公共工程中程計畫性別影響評估

- 興國公園擴建工程 -

性別平等專案小組110年度第1次會議

一、開會事由：「興國(中山46號)公園擴建工程委託設計及監造技術服務」基地調查及初步規劃設計成果報告審查會議

遊戲區全景模擬圖

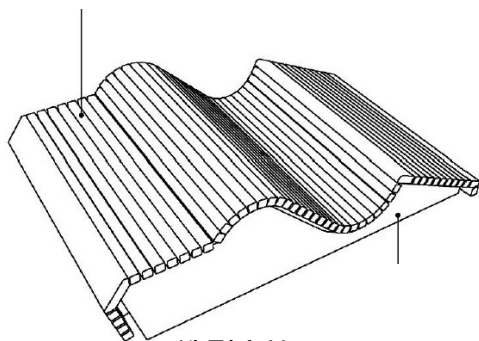
建議 遊戲場應考量行動不便者使用問題

對策 遊戲場考量行動不便者，使用無障礙坡道及無縫地墊、人工草皮鋪面

造型座椅A

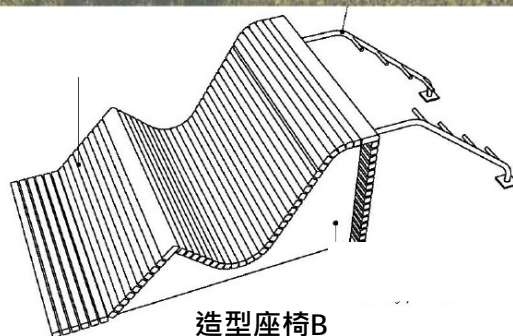
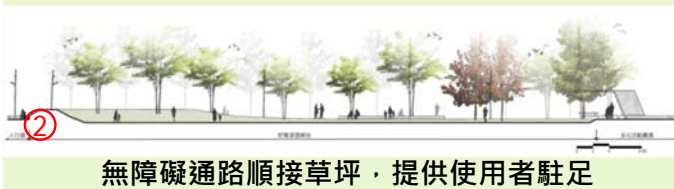
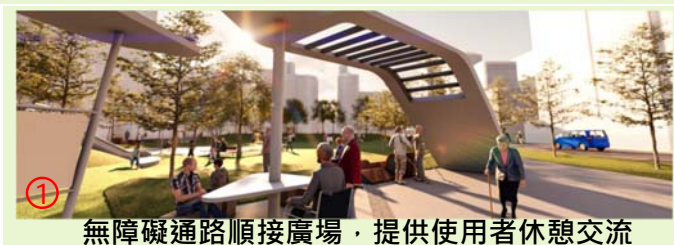
建議 設施簡化並結合健身、輔具等功能性設施設計

對策 座椅結合健身、輔具等功能性設計，提供民眾及年長者伸展、健身及休憩
